Straßen-Neubau im Landschaftspark Kalkberge?

Ablehnung des „Netzelement 4“ durch die Bürgerinitiativen

24.08.2022

Variante 2: Rampe zwischen Gleisen und Pfälzischem Ring

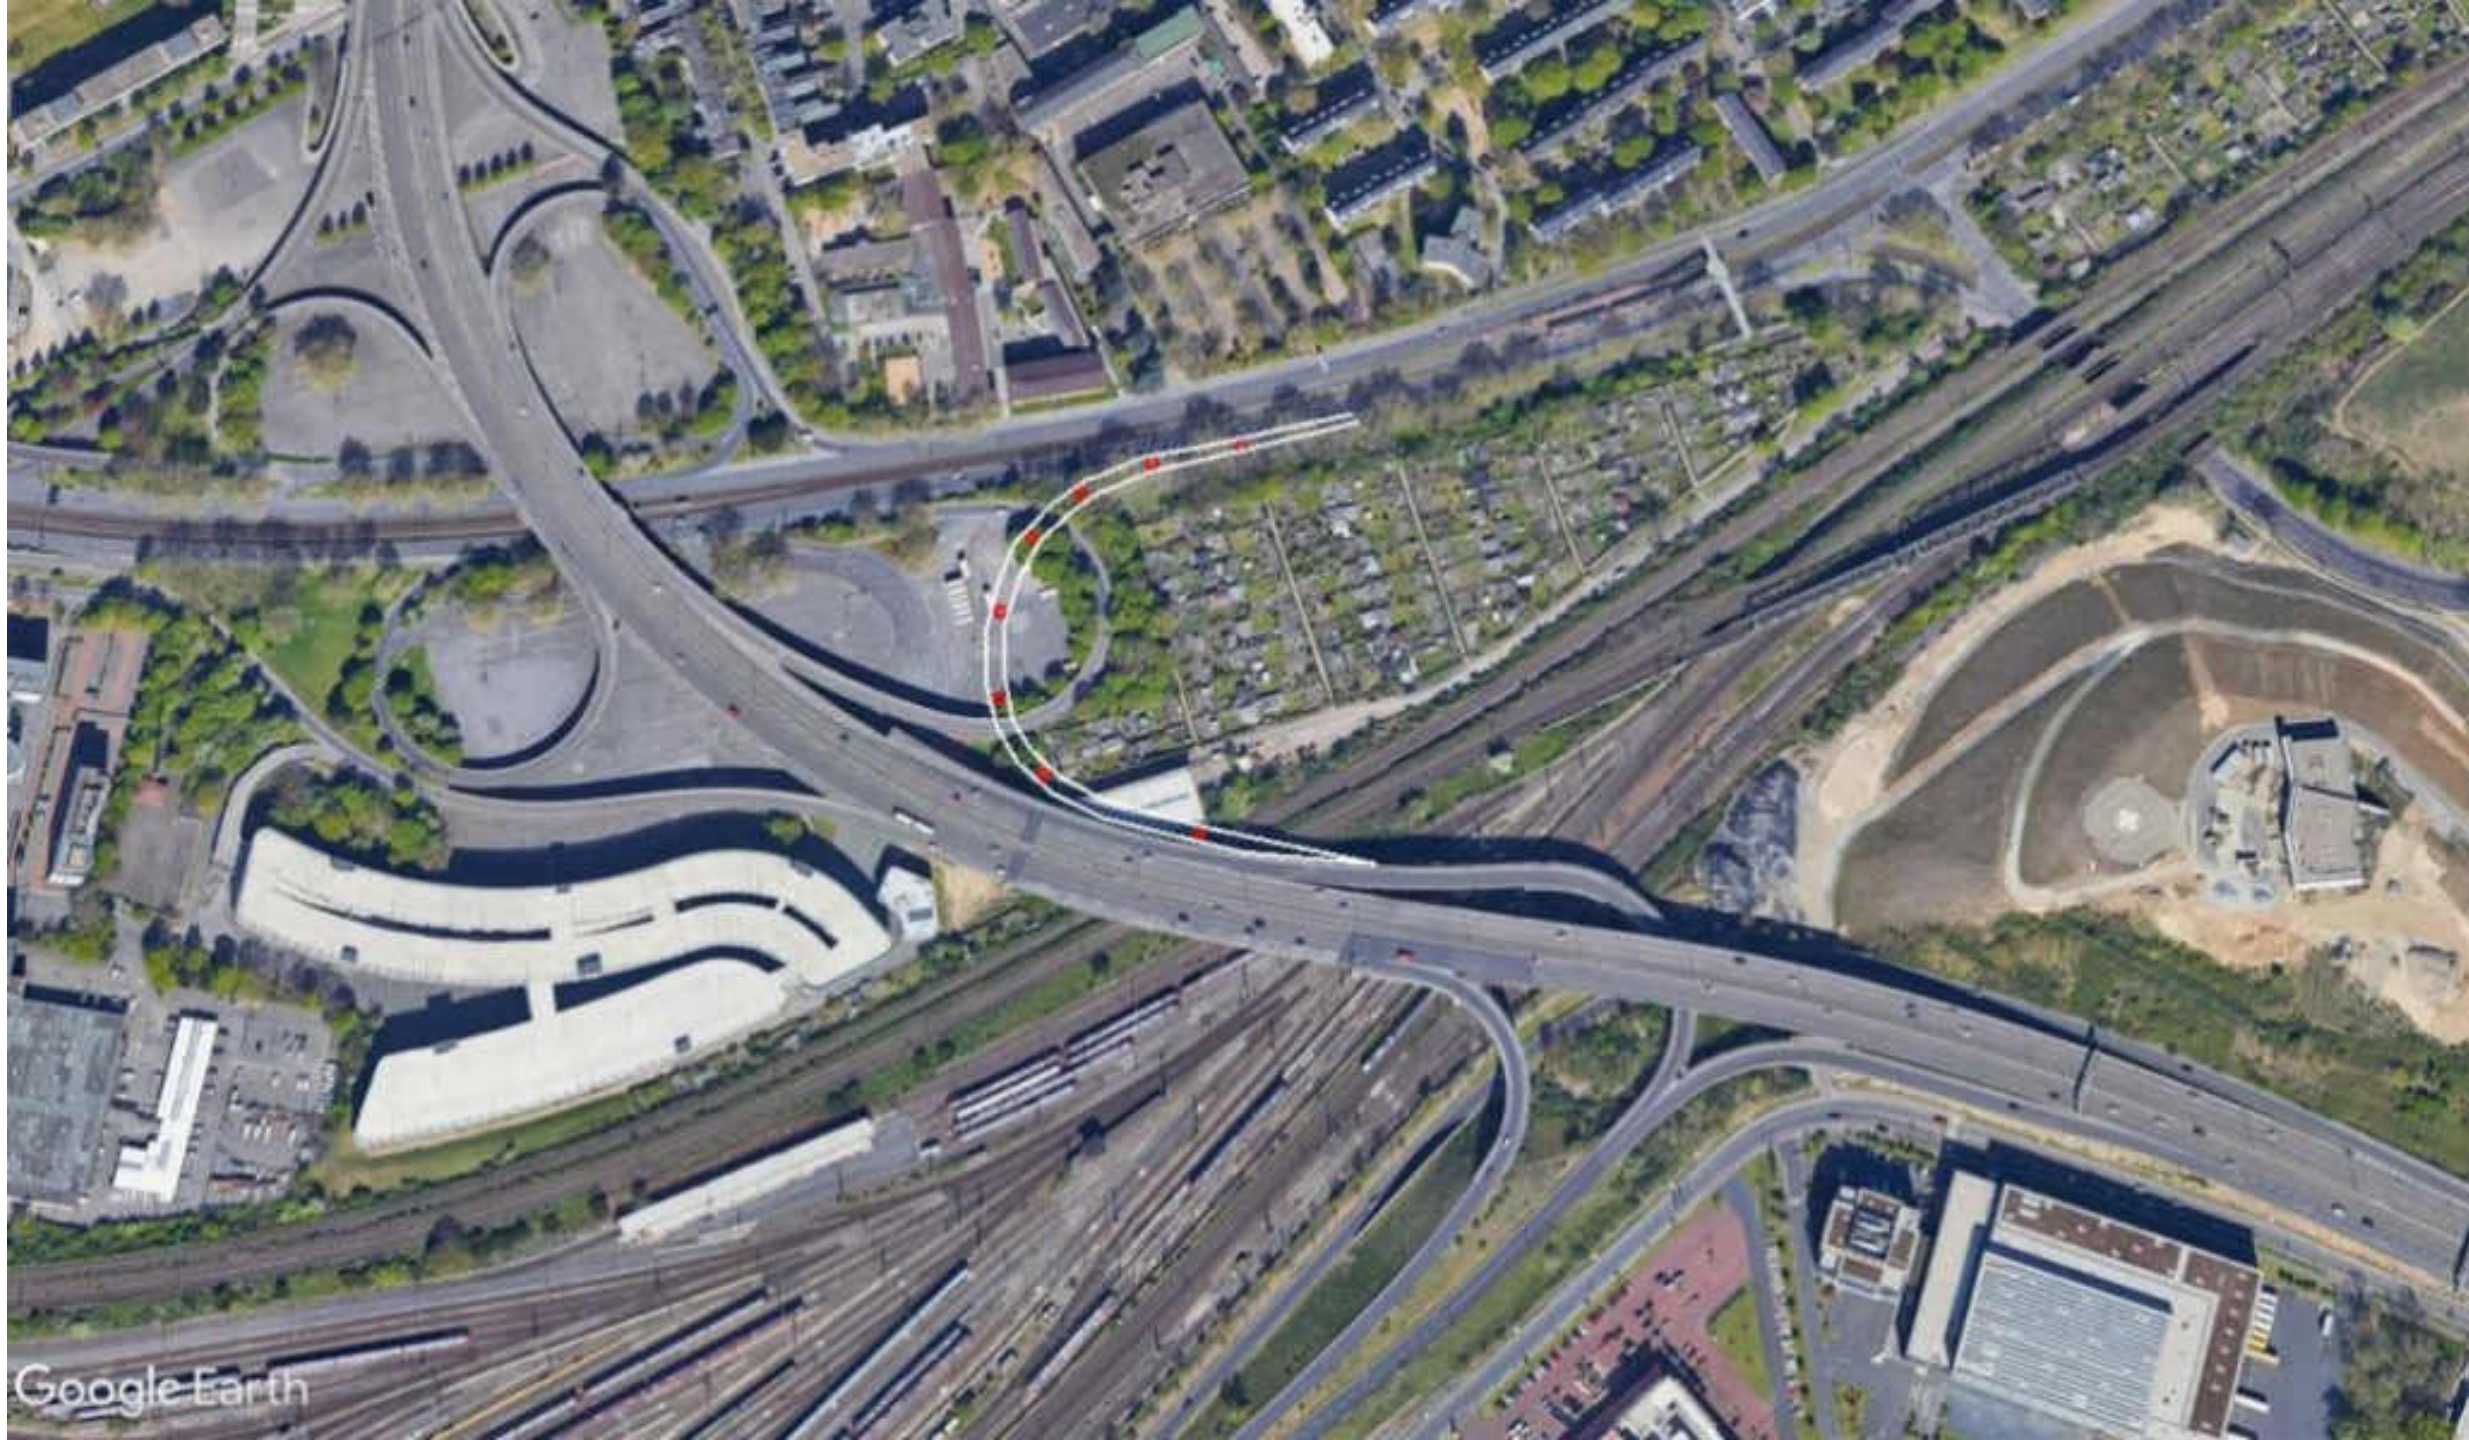
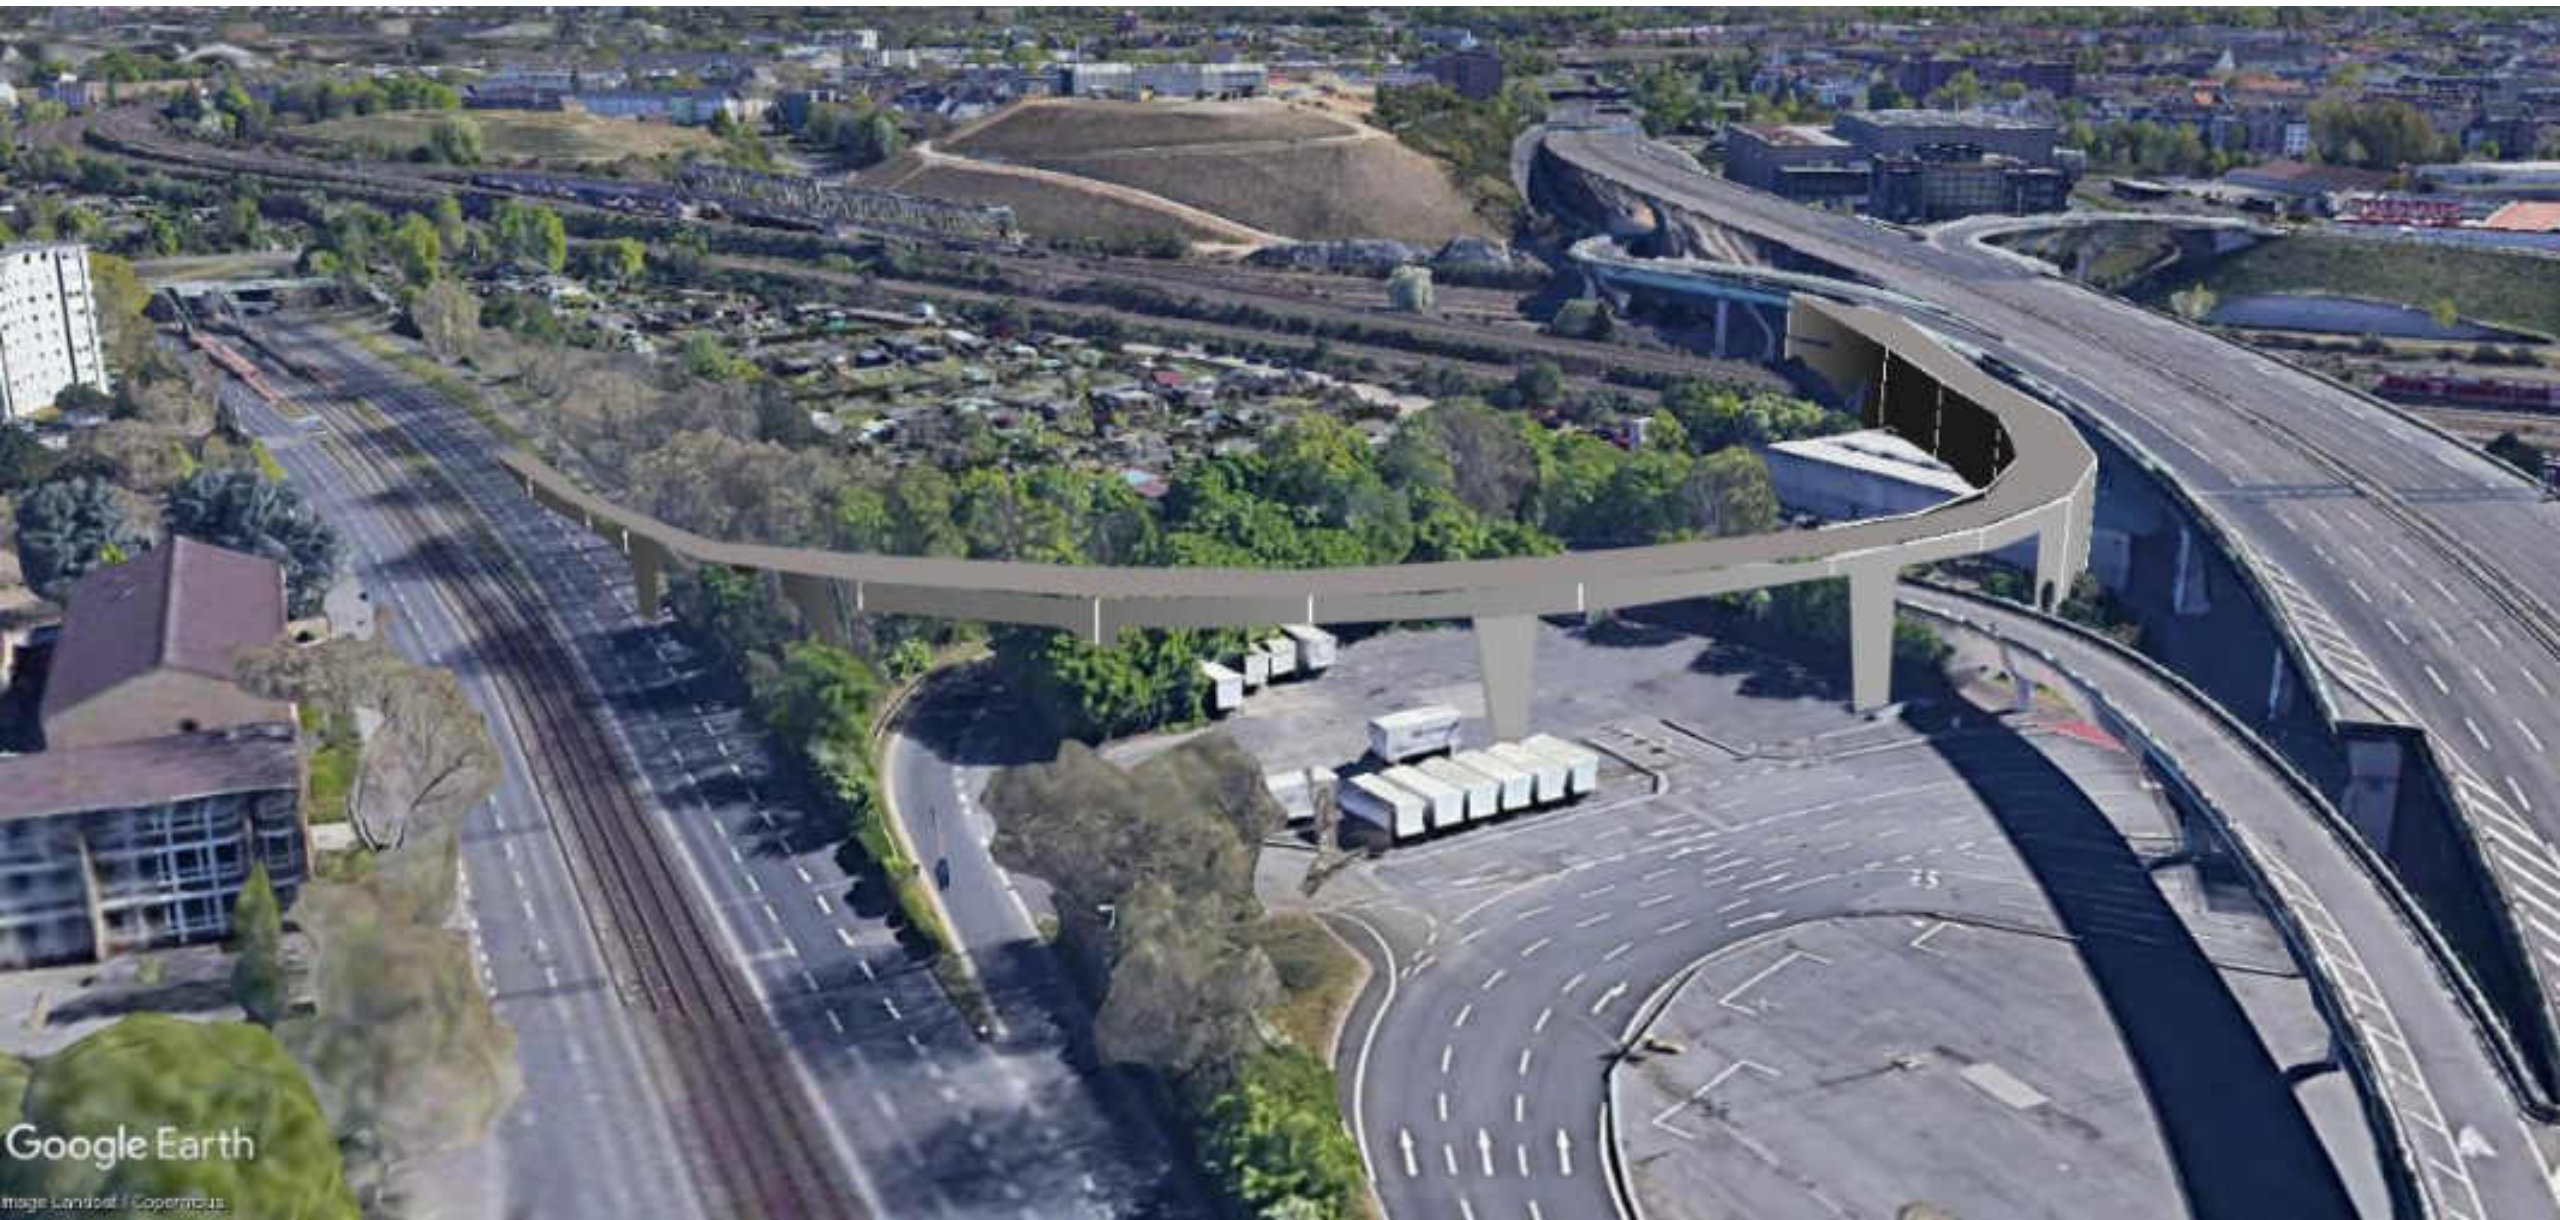
- Abzweigung von der bestehenden Rampe Richtung Pfälzischer Ring
 - führt über Lagergebäude für Hochwasserschutz
 - und über die bestehende Autobahnauffahrt am Messeparkhaus
- Erste Stütze im Bereich nach den DB-Gleisen oder auf Grünstreifen zwischen Gleisen
- Kein Eingriff in die Kleingärten
- Durchfahrtshöhe kann jeweils gewährleistet werden (ggf. zunächst leichte Steigung und am Ende Rampe im Bereich des Pfälzischen Rings)
- Anbindung Messeparkhaus wäre, sofern gewollt, über Wermelskircher Straße möglich (dabei jedoch Entfall des informellen, aber rege genutzten Radwegs entlang der Kleingärten)
- Abwicklung des MIV Richtung Süden über bestehendes „Kleeblatt“

Rampe im Bereich Messeparkplatz P22

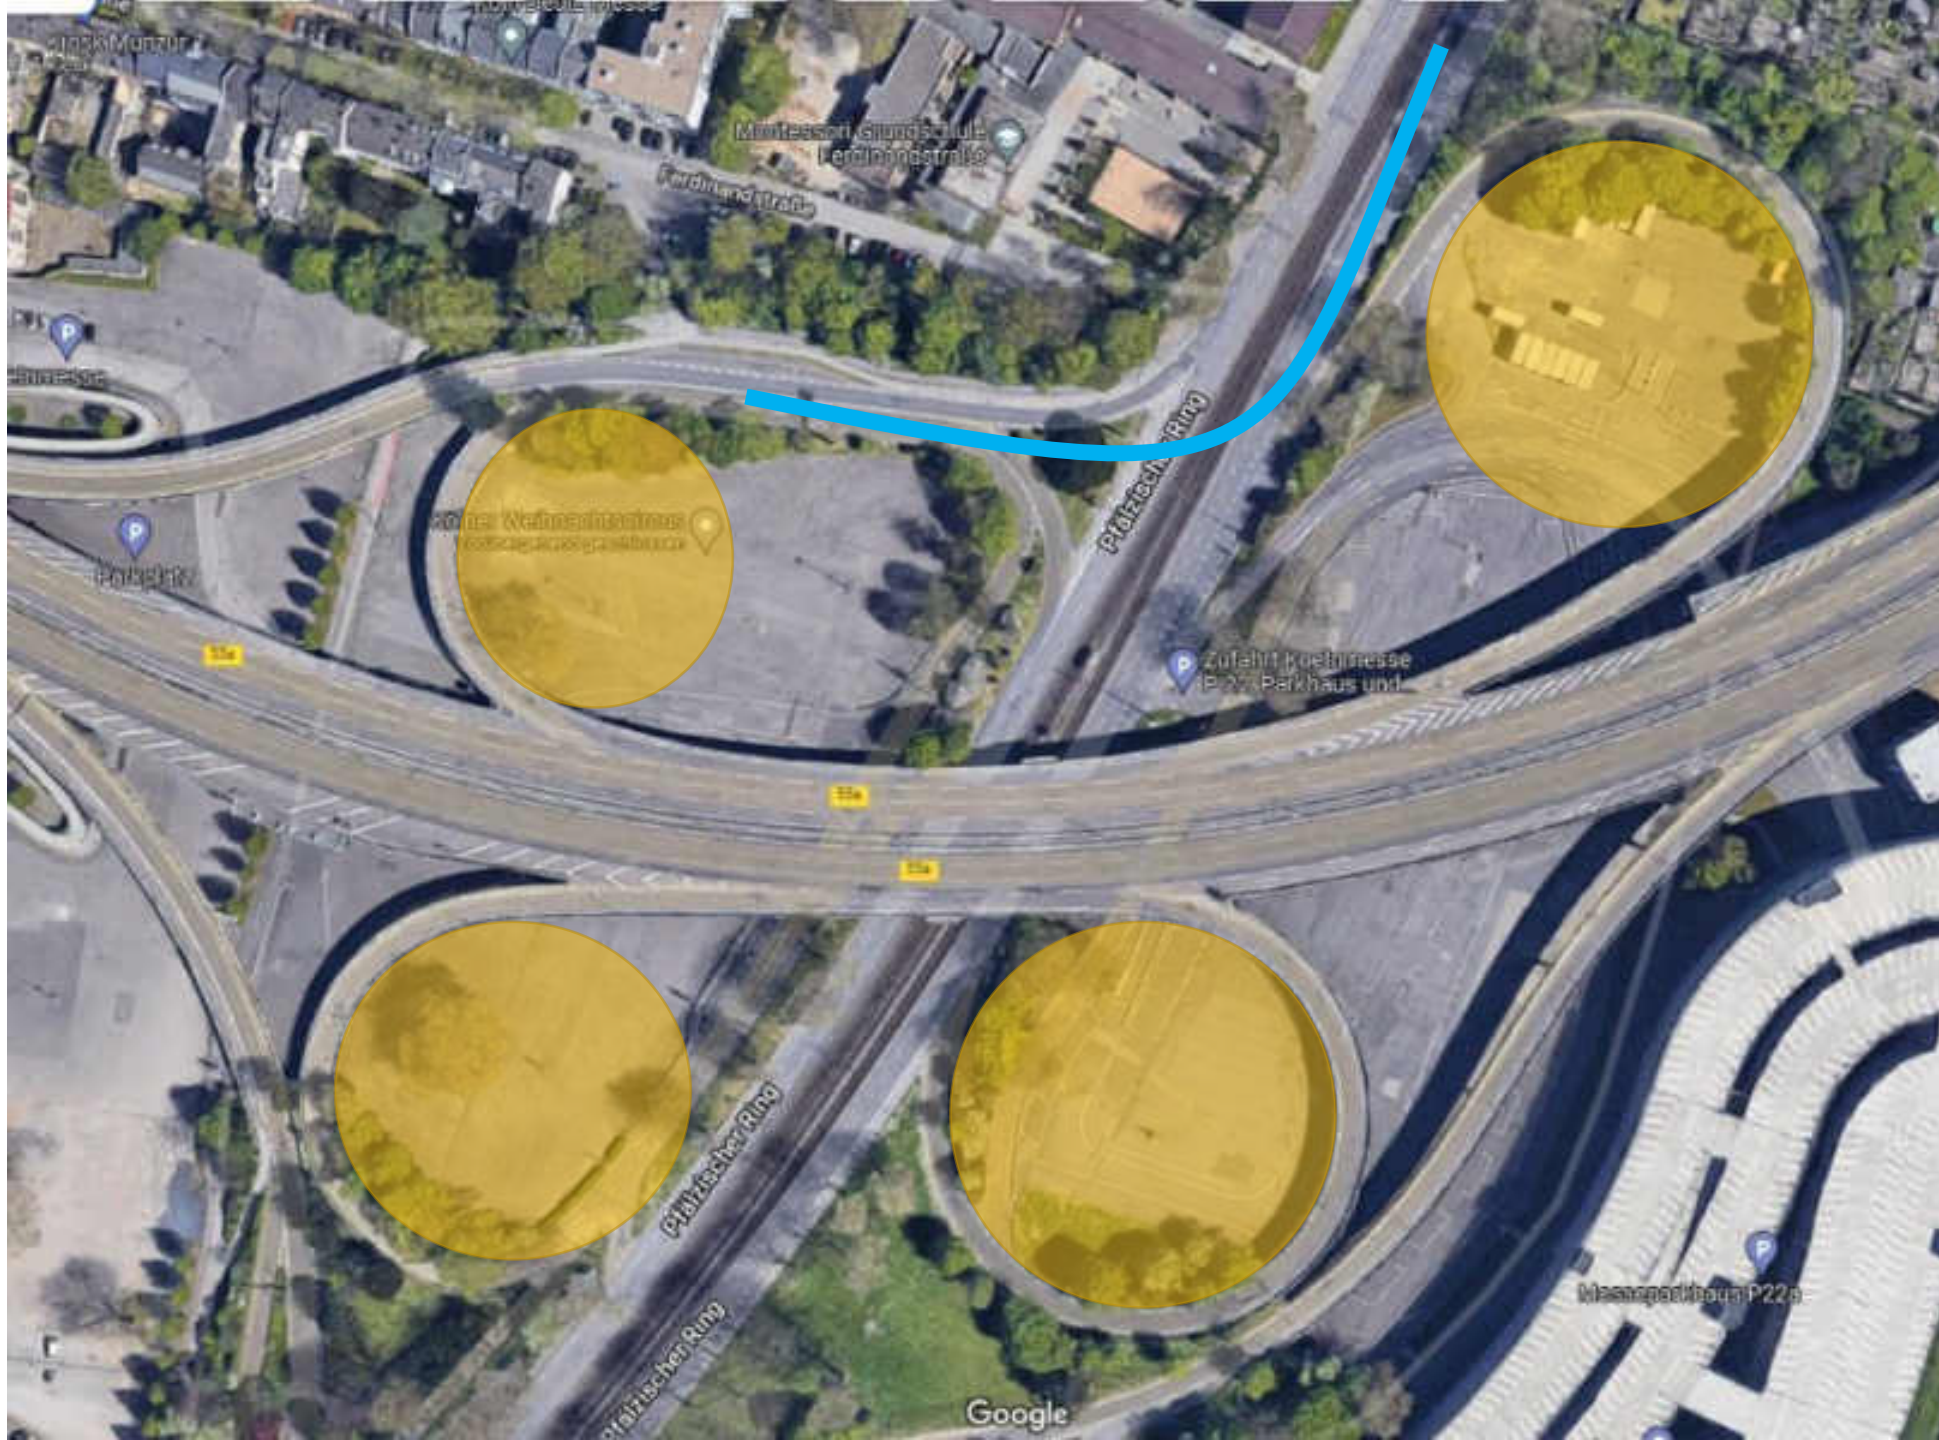
- Nutzung der zweispurigen Abfahrt für Bau einer Rampe über den Pfälzischen Ring
- Kein Eingriff in den Messeparkplatz
- Ggf. alternative Verschwenkung im Bereich des Messeparkplatzes
- Absenkung auf Bodenniveau erst im Bereich des Pfälzischen Rings (rechte von 3 Fahrspuren, s.o.)
- Ggf. Stütze auf einer der inneren Spuren des Pfälzischen Ringes
 - Entfall einer Spur in Nordrichtung: Durch Rückbau Messekreisel wären 2 verbleibende Spuren ausreichend
 - Alternativ Pfeiler auf Spur in Südrichtung: Ggf. Verschwenkung der 2 Spuren auf Sperrfläche oder Einengung auf eine Spur
